Mission régionale d'autorité environnementale

**Avis délibéré de la mission régionale  
d'autorité environnementale de Bretagne  
sur le projet de création d'un système d'endiguement  
pour la protection de l'entrée de bourg de Damgan (56)**

n° MRAe : 2025-012203

Figure 5: Site de compensation retenu (source : dossier)

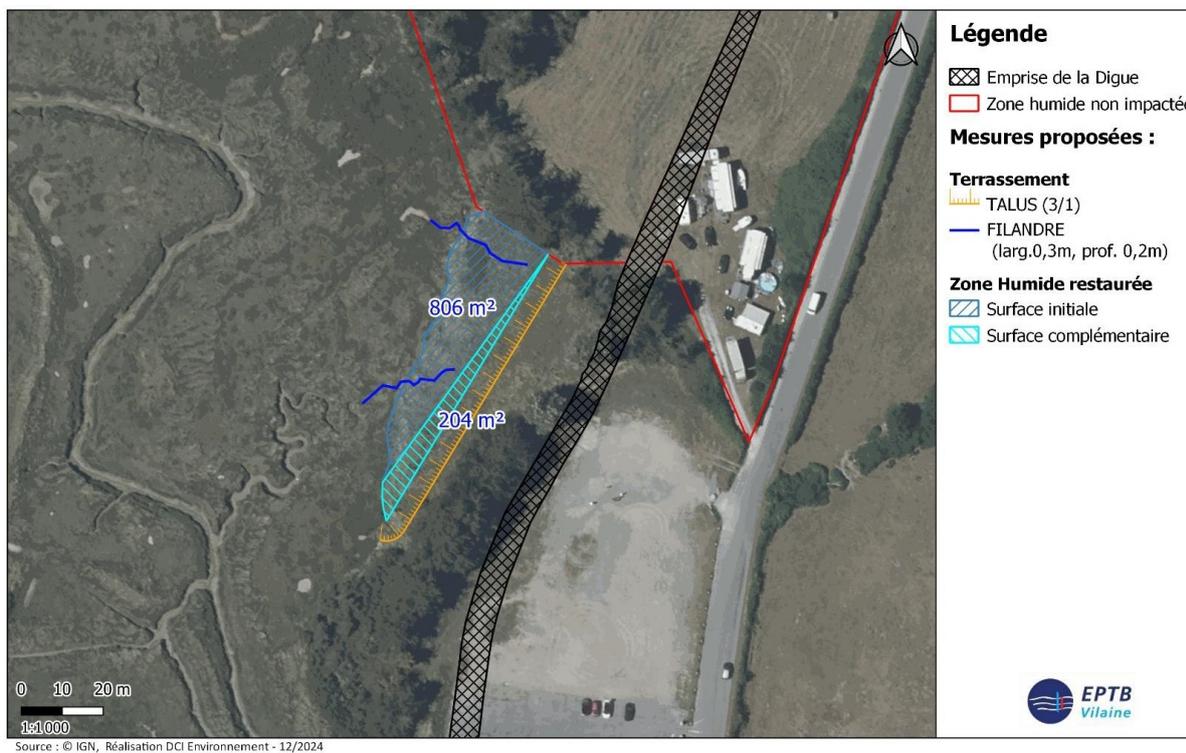
La mesure compensatoire proposée pour les zones humides impactées paraît satisfaisante au regard du site Natura 2000 (figure 5), car celle-ci devrait permettre un gain de surface de l'habitat de prés-salés.

**L'Ae recommande d'adapter les mesures de protection destinées à conserver les arbres de la haie, et d'envisager des mesures correctives (y compris de compensation si nécessaire) en cas de constat d'inefficacité de la protection.**
